**泊発電所**  
**地盤(敷地周辺の地質・地質構造)について**  
**積丹半島西岸の地形及び地質・地質構造**  
**に関するコメント回答**

**平成29年3月10日**  
**北海道電力株式会社**

汀線方向における平坦度別海岸地形高度分布図

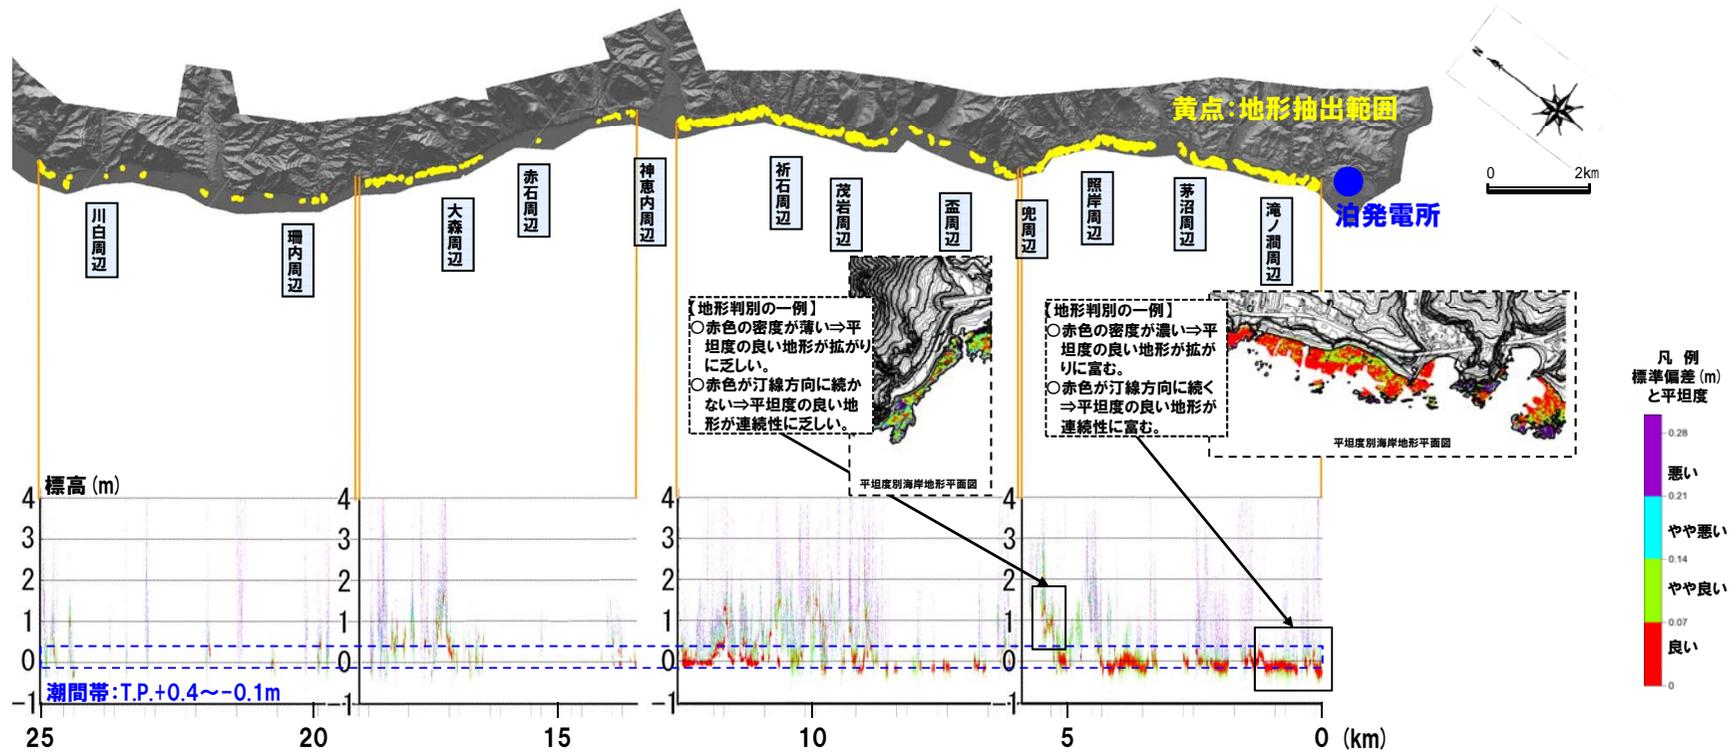
No	指摘事項	回答時期
1	積丹半島西岸の地形及び地質・地質構造に関するコメント回答の結果表示において、水平距の縮尺表示を入れること。また、平坦度の悪い所がどのような所か考察を加えること。	H28年9月30日 審査会合
2	積丹半島西岸の地形及び地質・地質構造に関するコメント回答の地震性隆起地域の比較検討地点選定において、比較選定した地域の代表性がわかるように表現を工夫するとともに、選定から落としたものについても記載を参考資料に入れられるものがあれば入れること。	H29年3月1日 ヒアリング H29年3月10日 審査会合
3	積丹半島西岸の地形及び地質・地質構造に関するコメント回答の地震性隆起地域の比較検討地点において、海岸地形の他に海成段丘など比較できるものがあればそれらを利用してできるだけ多面的に比較すること。	H28年9月30日 審査会合
4	積丹半島西岸の地形及び地質・地質構造に関するコメント回答の地震性隆起地域の比較検討において、青森県大戸瀬と秋田県岩館の例については、それぞれ至近の地震断層のみならず相互の地震断層の海岸地形への影響についても考察すべきではないか。	H28年9月30日 審査会合
5	積丹半島西岸の地形及び地質・地質構造に関するコメント回答の海岸地形の平坦度において、高度データの抽出範囲の基準をより丁寧に説明するとともに、抽出範囲の選び方に揺らぎが無いかチェックすること。	H28年9月30日 審査会合

- 積丹半島西岸の海岸地形分布高度を整理した。
- 平坦度の良い海岸地形(赤色凡例)は、その多くが潮間帯以下に認められる。
- 潮間帯より標高の高い範囲の平坦度の良い微地形は、拡がりや連続性に乏しく分布高度にもばらつきが認められる。
- 当該範囲には、相対的に侵食抵抗が強いLava, Hyalo等が分布する。
- 当該範囲の海岸地形は、大局的には、平坦度が悪いものと考えられる。
- 当該範囲は、その周辺と比較して岬状の地形を呈している。

検討フロー

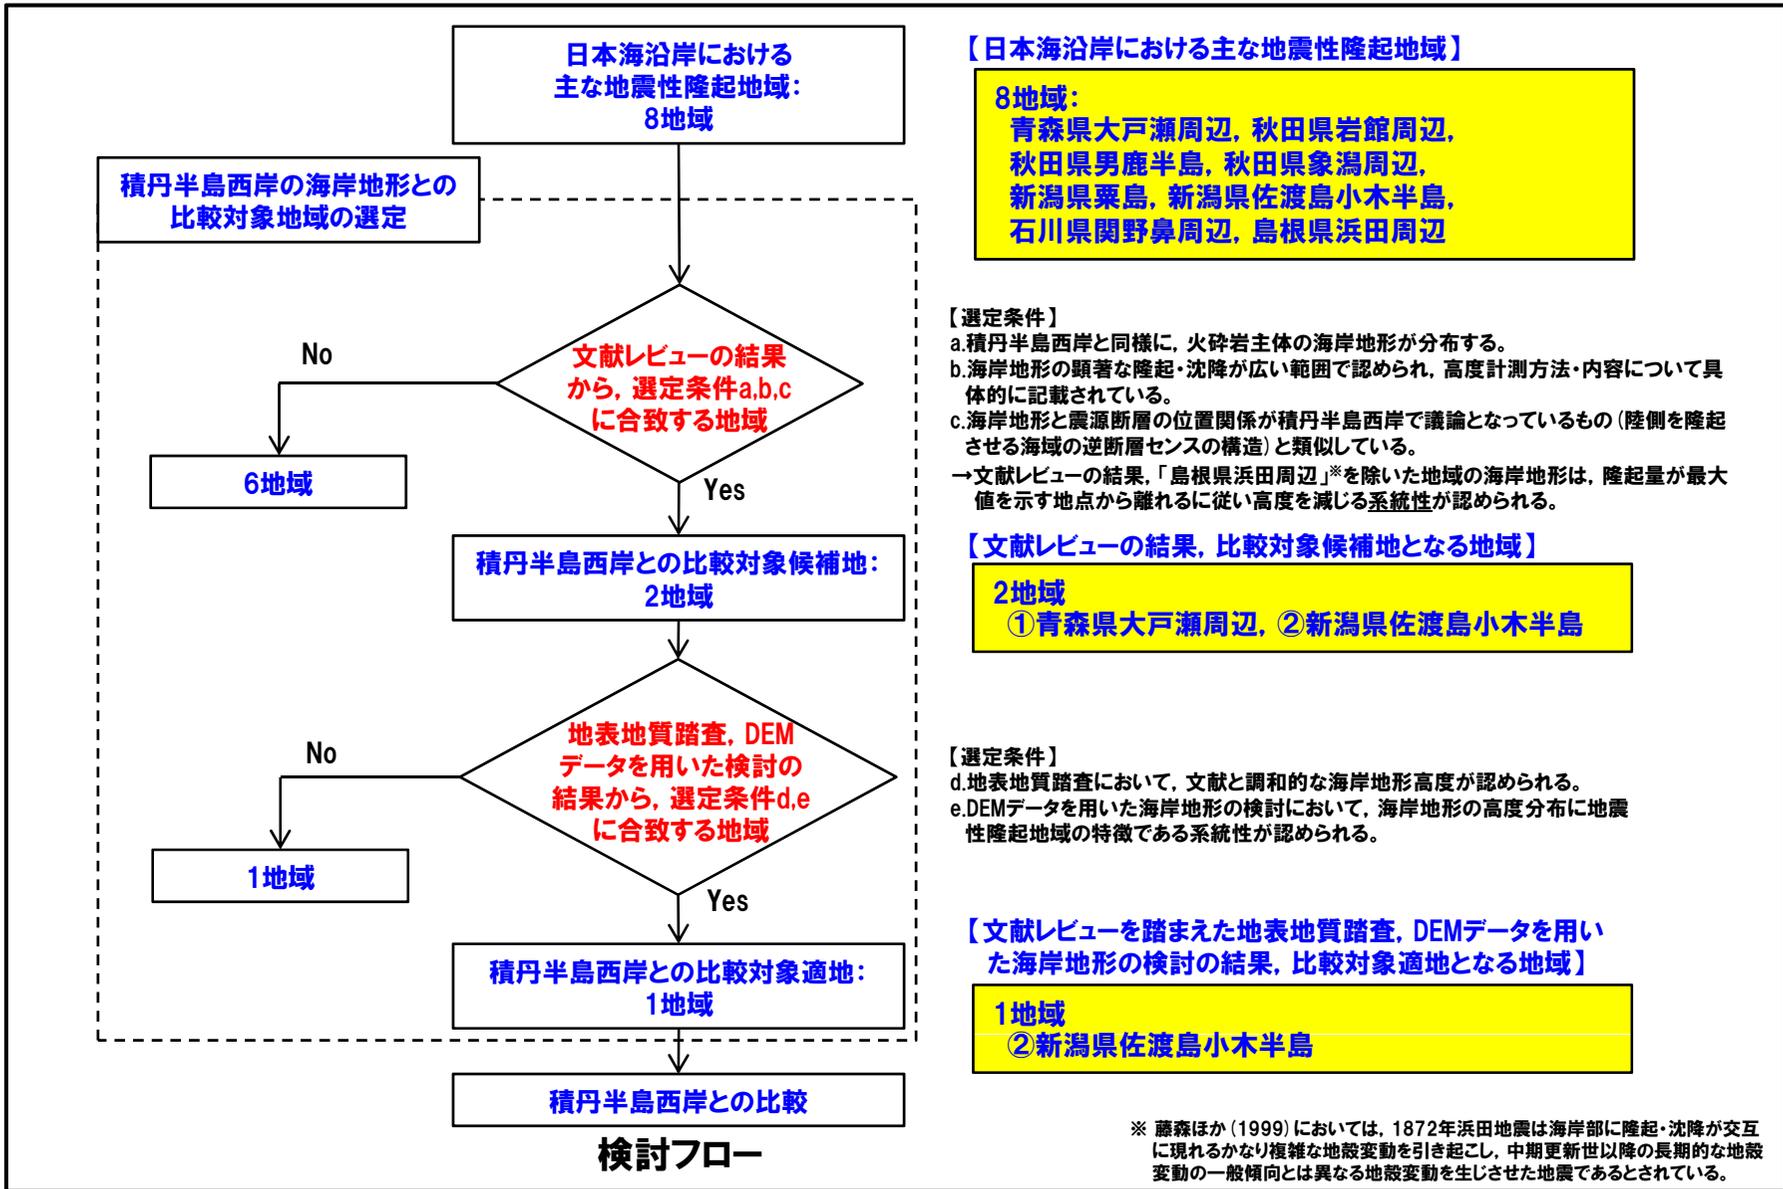
No	指摘事項	回答方針
2	積丹半島西岸の地形及び地質・地質構造に関するコメント回答の地震性隆起地域の比較検討地点選定において、比較選定した地域の代表性がわかるように表現を工夫するとともに、選定から落としたものについても記載を参考資料に入れられるものがあれば入れること。	<ul style="list-style-type: none"> <li>・選定した地域の代表性がわかるように表現を工夫した。</li> <li>・選定されない地域を含む日本海沿岸における地震性隆起地域8地域（青森県大戸瀬周辺，秋田県岩館周辺，秋田県男鹿半島，秋田県象潟周辺，新潟県粟島，新潟県佐渡島小木半島，石川県関野鼻周辺及び島根県浜田周辺）の海岸地形に関する文献について、レビューを提示した。</li> <li>・回答内容は、「当資料」P36～P81に掲載。</li> </ul>
3	日本海側における地震性隆起地域の文献レビュー一覧については、これらの詳細なレビューを提示すること。	<ul style="list-style-type: none"> <li>・日本海沿岸における地震性隆起地域8地域（青森県大戸瀬周辺，秋田県岩館周辺，秋田県男鹿半島，秋田県象潟周辺，新潟県粟島，新潟県佐渡島小木半島，石川県関野鼻周辺及び島根県浜田周辺）の海岸地形に関する文献について、レビューを提示した。</li> <li>・回答内容は、「当資料」P39～P81に掲載。</li> </ul>
1	積丹半島西岸と地震性隆起であると言われている地域を同質のデータで比較し、違いを明確にすること。	<ul style="list-style-type: none"> <li>・積丹半島西岸と同様、DEMデータを用いた海岸地形の検討を実施した。</li> <li>・回答内容は、「当資料」P82～P129に掲載。</li> </ul>

○積丹半島西岸と新潟県佐渡島小木半島との比較の結果、積丹半島西岸の海岸地形には、新潟県佐渡島小木半島に認められるような、海岸地形の高度が系統的に変化する状況、潮間帯より標高の高い範囲で平坦度の良い海岸地形が汀線方向に連続する状況は認められない。

○積丹半島西岸の海岸地形は、日本海側における地震性隆起地域の海岸地形の状況とは特徴が異なるものと判断される。

汀線方向における平坦度別海岸地形高度分布図 (新潟県佐渡島小木半島)

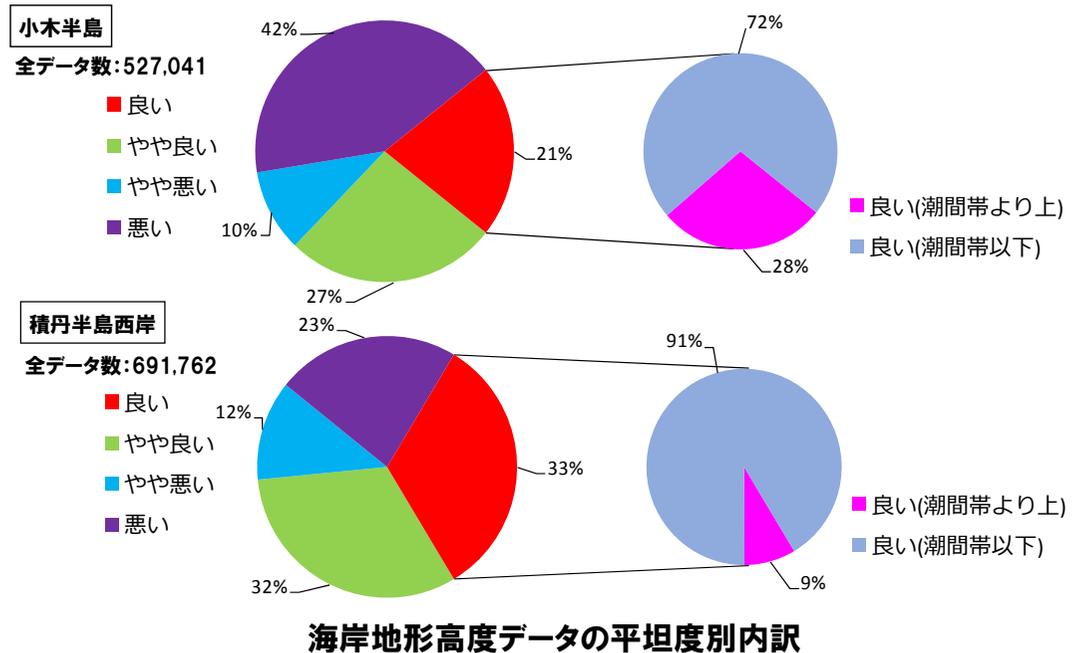
<table><tr> <th>No</th> <th>指摘事項 ( <span style="color: green;">■</span> :H28年9月26日ヒアリング <span style="color: yellow;">■</span> :H28年9月30日審査会合 <span style="color: blue;">■</span> :H28年10月21日審査会合)</th> </tr><tr> <td style="background-color: #d9ead3;">1</td> <td>積丹半島西岸と地震性隆起であると言われている地域を同質のデータで比較し、違いを明確にすること。</td> </tr></table>

- 新潟県佐渡島小木半島では、平坦度の良い海岸地形 (赤色凡例) は、東岸では標高0.7~2.0m程度、南岸では標高1.1~2.4m程度、西岸では標高-0.3~+1.2m程度、北岸では標高-0.3~+0.3m程度に多く認められる。
- 潮間帯より標高の高い範囲の平坦度の良い海岸地形が、汀線方向に100m程度連続する状況が南岸を中心に多く認められる。
- 連続する平坦度の良い海岸地形の高度が、南岸から北岸に向かって減少する系統性が認められる。
- 沿岸部には、岩相が多様なHyaloが分布しており、潮間帯より標高の高い範囲の平坦度の良い海岸地形についても多くはHyaloからなる。
- 積丹半島西岸では、平坦度の良い海岸地形は、その多くが潮間帯以下に認められる。
- 潮間帯より標高の高い範囲で平坦度の良い海岸地形が汀線方向に連続する状況は認められない。
- 連続する平坦度の良い海岸地形の高度が、系統的に変化する状況は認められない。
- 火砕岩主体の海岸地形が分布しており、一部にHyaloが分布 (次頁範囲A) している。
- 主にHyaloが分布する範囲においても、平坦度の良い海岸地形が潮間帯より標高の高い範囲で汀線方向に連続する状況又は系統的に高度変化する状況は認められない。

- 新潟県佐渡島小木半島及び積丹半島西岸の海岸地形状況について、統計的に確認した。
- 小木半島における平坦度の良い海岸地形は、3割程度が潮間帯より標高の高い範囲で認められる。
- 積丹半島西岸における平坦度の良い海岸地形は、その多くが潮間帯以下に認められる。
- 潮間帯より標高の高い範囲の平坦度の良い海岸地形の割合が、積丹半島西岸と比較して小木半島の方が大きい状況は、小木半島が地震性隆起の影響を受けていることを定量的に示唆しているものと考えられる。
